**INFORME CONSOLIDADO DE SOLICITUD DE ACLARACIONES, RECTIFICACIONES Y/O
AMPLIACIONES A LA DECLARACIÓN DE IMPACTO AMBIENTAL DEL PROYECTO
"PARQUE EÓLICO EL GUANACO"**

Nombre del Titular : Atlas Energía SpA
Nombre del Representante Legal : Luis Alfredo Solar Pinedo
Dirección : Apoquindo 3472, oficina 901-A, Las Condes – Región Metropolitana

Figura. Mapas de ruido fase constructiva línea de transmisión eléctrica.

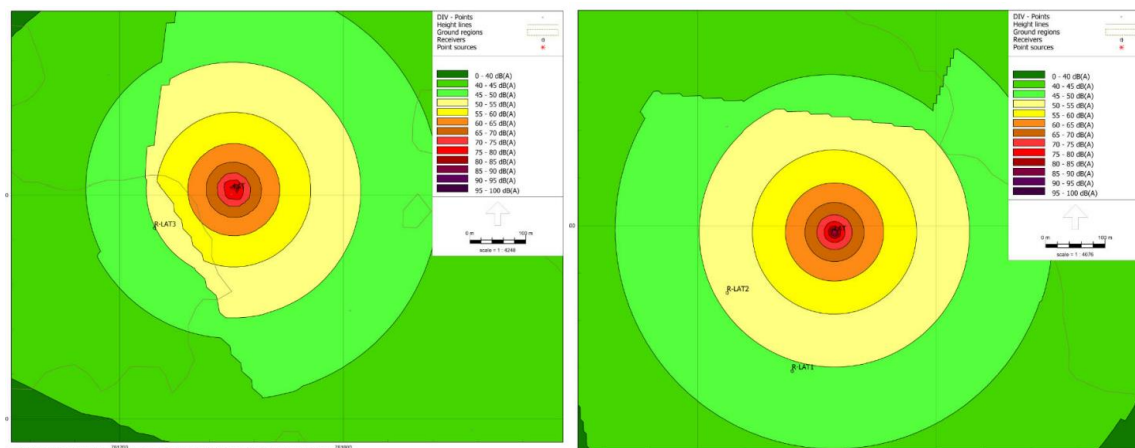
4.3.2. Al analizar los mapas de ruido presentados para la fase constructiva de la línea de transmisión eléctrica, se identifica una propagación homogénea sólo en una sección del mapa. Al respecto, se solicita aclaración de haber contemplado o no las curvas de nivel asociadas al terreno, que permita analizar con claridad la forma de propagación de la onda sonora.

Sobre lo anterior, al analizar por ejemplo los niveles proyectados sobre el receptor R-LAT3 es posible visualizar su posicionamiento sobre el contorno de 50 dB(A), superando en 1 dB(A) el máximo permisible asociado a dicho receptor (49 dB(A) según tabla 15). No obstante, de representarse una propagación

homogénea en totalidad, los valores proyectados sobre dicho receptor serían mayores, implicando una superación mayor del valor máximo permisible. Por tanto, se requiere mayor abundamiento respecto a la proyección de niveles de ruido y la forma de propagación de la onda sonora, respecto a las curvas de nivel y otras variables geográficas que puedan incidir sobre tal efecto. De igual manera, se deberá actualizar la información, en caso de corresponder, considerando las posibles rectificaciones asociadas a los niveles máximos permisibles según lo planteado anteriormente.
